Vous retrouverez ci-dessous la liste des informations complémentaires à intégrer suite à la demande de la DREAL occitanie au dossier de **demande de compléments examen au cas par cas : Construction d’une canopée photovoltaïque pour plantation d’oliviers se situant sur la commune de Aigues-Vives (11800). Ce projet est de nature agrivoltaïque au regard du décret Décret n° 2024-318 du 8 avril 2024. - Référence 006216/KK P**

23/10/2025	Construction d’une canopée photovoltaïque sur oliveraie	Dossier de demande de cas par cas
	Aigues-Vives 11 800 Parcelles : 000 0A 976, 000 0A 978

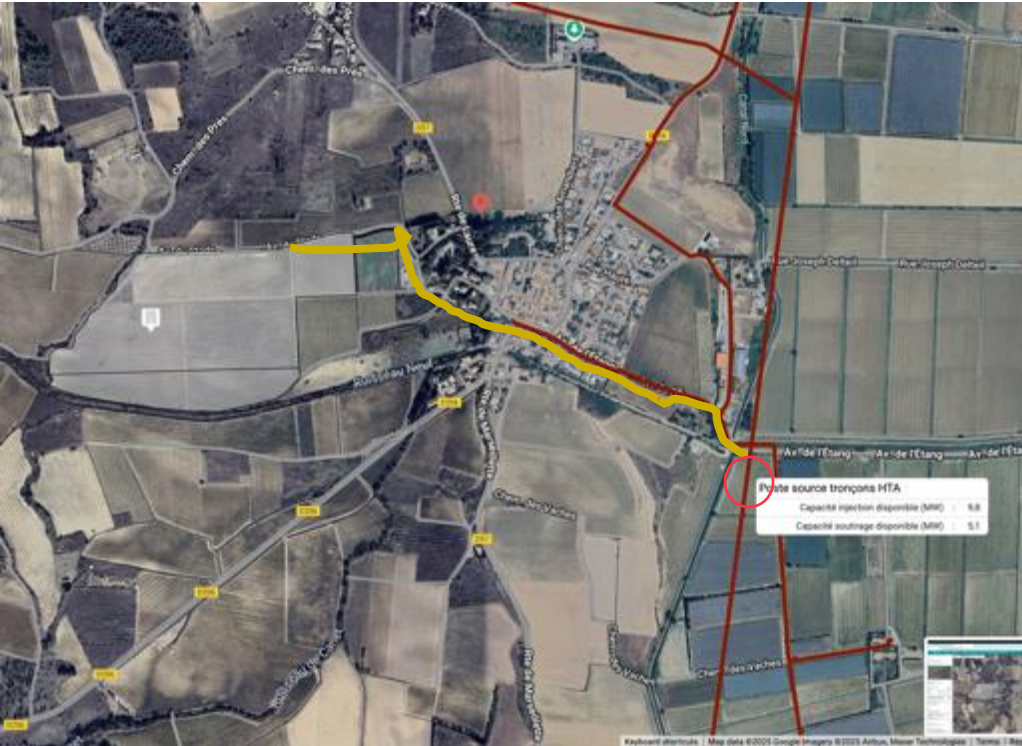
Evaluer les effets de l’arrachage des vignes (période...), des terrassements, des tranchées et de la gestion des matériaux (déblais/remblais) :

Des tranchées seront creusées pour le passage des câbles électriques reliant les modules photovoltaïques à l’onduleur puis au poste de livraison. Ces tranchées, de largeur réduite (environ 40-60 cm) et de profondeur limitée (0,8 à 1 m), suivront le périmètre extérieur de la canopée photovoltaïque le long des voies de circulation préalablement présentée dans le document. Elles seront rebouchées immédiatement après la pose des gaines, avec réutilisation des terres extraites.

- Les déblais issus des tranchées et des fondations seront réutilisés sur site pour le rebouchage et le régalage.
- Aucun stockage prolongé ni évacuation significative de terres n’est prévu.
- En cas de surplus ponctuel, les matériaux inertes seront gérés conformément à la réglementation en vigueur (valorisation sur site ou évacuation vers une filière autorisée).
